東海第二発電所圧縮減容装置 適合のための設計方針 (既許可と圧縮減容装置設置に伴う設計方針の比較)

| 既許可 (令和元年 7 月 24 日に許可を受けた原子炉設置変更許可申請書)  | 圧縮減容装置に伴う設計方針   |

第 8.3-8 図 遮蔽設計上の区域区分  
(固体廃棄物作業建屋 1, 2, 3 階平面)

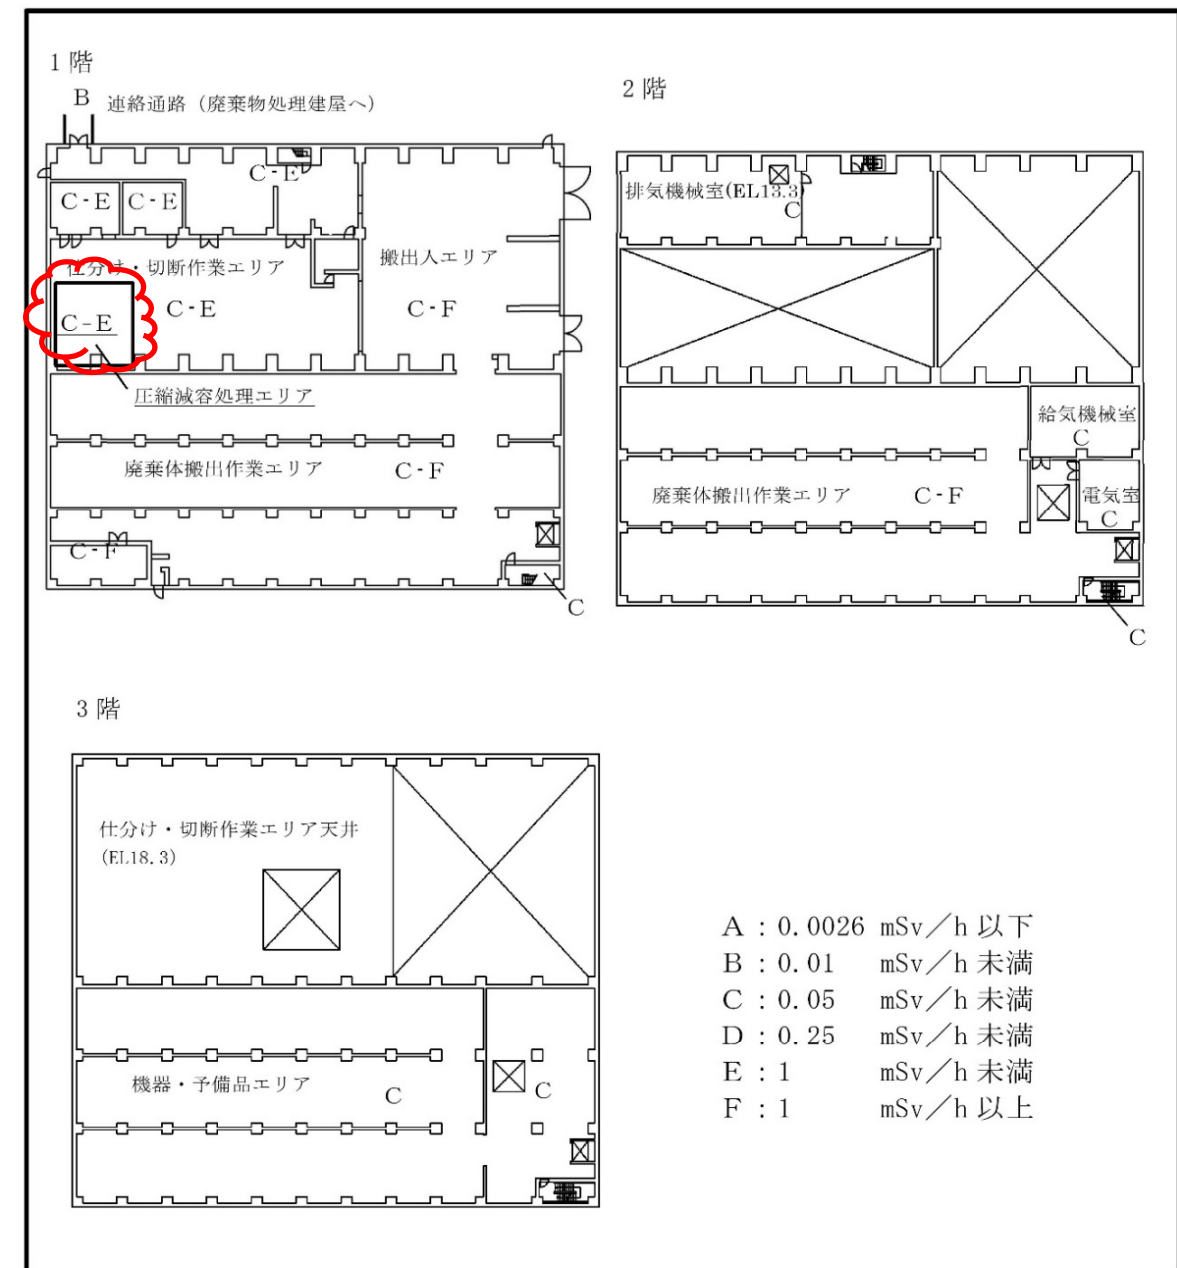
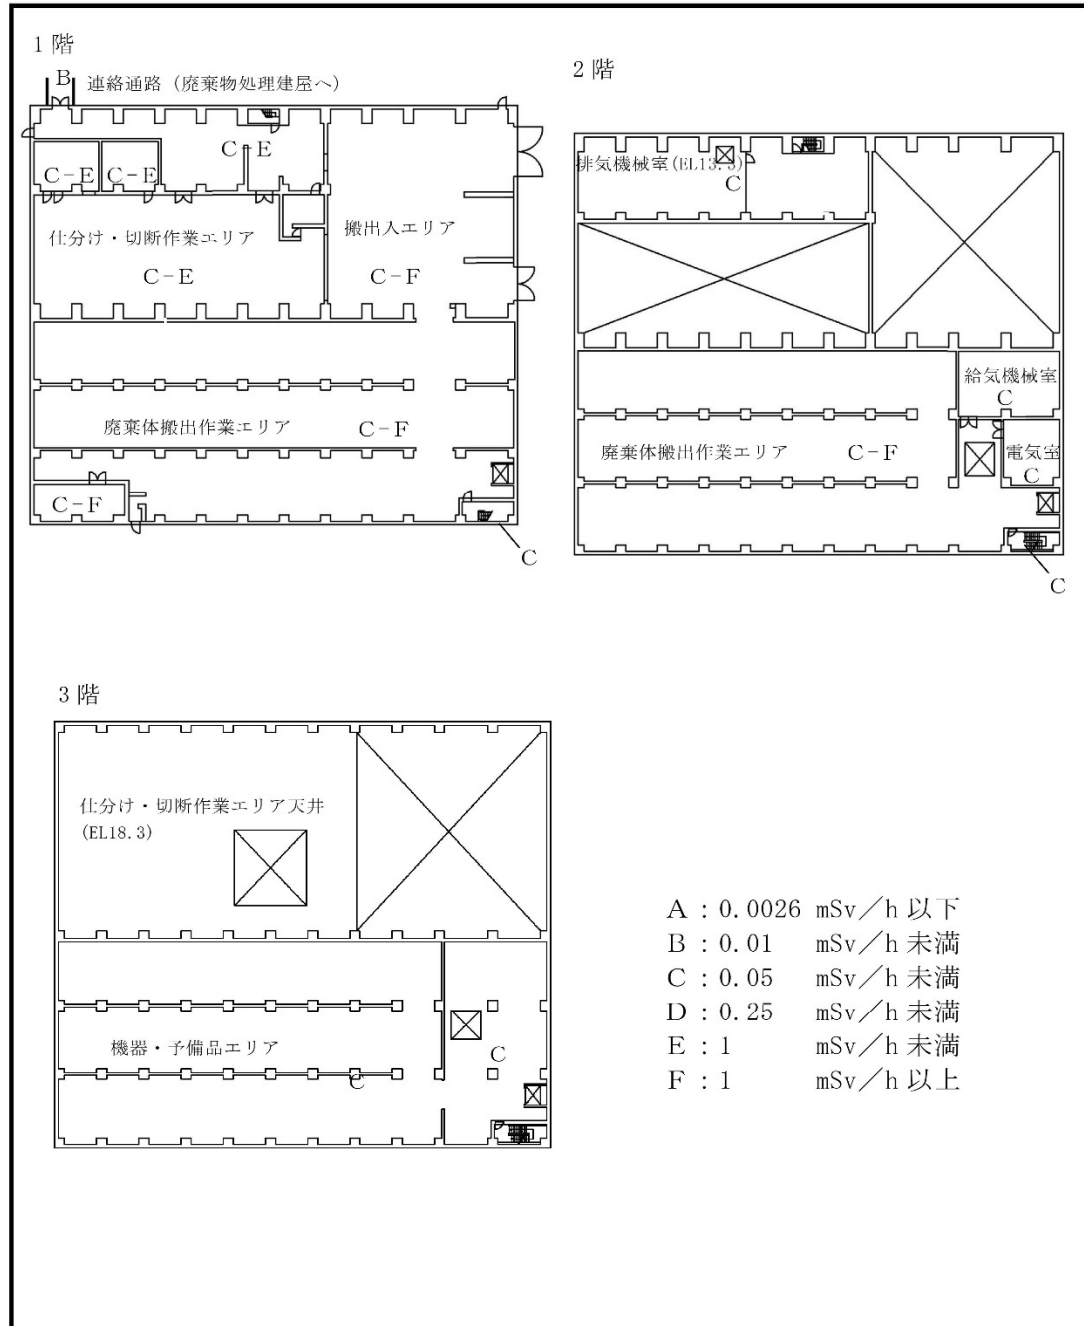
| 既許可 (令和元年 7 月 24 日に許可を受けた原子炉設置変更許可申請書)   | 圧縮減容装置に伴う設計方針   |
|--|---|
| <p>貯蔵能力</p> <p>(機器・予備品エリアの面積 約 1,400m<sup>2</sup>)</p> <p>廃棄事業者の廃棄施設へ廃棄するための検査及び搬出までの間, 貯蔵保管する 200L ドラム缶約 3,000 本 (廃棄体搬出作業エリア)</p> | <p>貯蔵能力</p> <p>(圧縮減容処理エリアの面積 約 70m<sup>2</sup>)</p> <p>(機器・予備品エリアの面積 約 1,400m<sup>2</sup>)</p> <p>廃棄事業者の廃棄施設へ廃棄するための検査及び搬出までの間, 貯蔵保管する 200L ドラム缶約 3,000 本 (廃棄体搬出作業エリア)</p> <p>(14) 圧縮減容装置</p> <p>型 式 油圧式</p> <p>基 数 1</p> |
